実用発電用原子炉の安全性向上評価届出に
係る改善事項に対する取組み状況について
(川内1号機第3回安全性向上評価届出)

2020年 6月11日

(1) 階層イベントツリーに代わる手法の検討

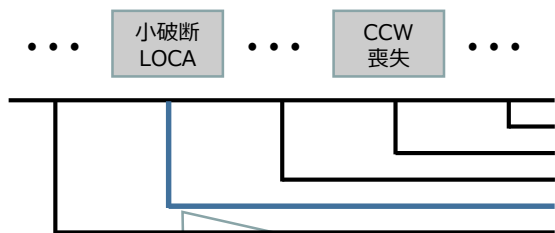
国内プラントで用いられている階層イベントツリー手法（階層ET）は、下位の起因果象を上位の起因果象に包絡させて（必ず発生するとして）モデル化する手法であるため、起因果象の重畳の影響を保守的に評価してしまう可能性がある。

以下のとおり、現状の階層ETの構成について確認し、過度に保守的なモデルとはなっていないことを確認した。

- 階層ETでは、上位と下位の起因果象が同時発生した場合のシナリオを上位の起因果象のシナリオに代表させて評価する。
- 下位の起因果象の発生が上位の起因果象の成功基準に影響しない場合、階層ETを用いても過度に保守的な想定とはならない。
 例：「大破断LOCA」（上位）、「2次系破断」（下位）の場合、大破断LOCA発生時には、2次系による炉心冷却に期待しないため、「2次系破断」は「大破断LOCA」の成功基準の観点から重要ではなく、これらを階層ETでモデル化しても過度に保守的な扱いとはならない。
- 下位の起因果象の発生が上位の起因果象の成功基準に影響する場合、上位と下位の起因果象の同時発生を想定すると、階層ETを用いるのは保守的な評価となる。そのため、上位の起因果象のFTにおいて下位の起因果象に繋がる故障の発生確率を考慮し、起因果象の組み合わせを考慮した評価にしており、過度に保守的な扱いとならないように工夫している。
 例：小破断LOCA発生時は、緩和機能のサポート系として、CCW（「CCW喪失」は起因果象でもある）に期待するため、小破断LOCAの緩和系のFT内で、CCW確立失敗の発生確率を考慮することで、起因果象の組み合わせを考慮している。（下図参照）

起因果象の組合せ（「小破断LOCA」・「CCW喪失」）の例

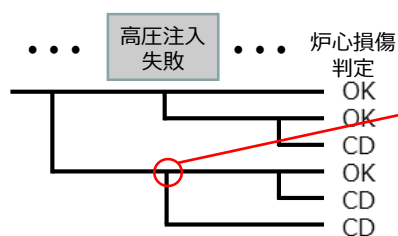
小破断LOCA発生時には、緩和機能のサポート系としてCCWに期待するため、「CCW喪失」が「小破断LOCA」に包絡されると想定すると、保守的な扱いとなる。

FT内でCCW確立失敗の発生確率を考慮することで、起因果象の重畳を適切に表現する。
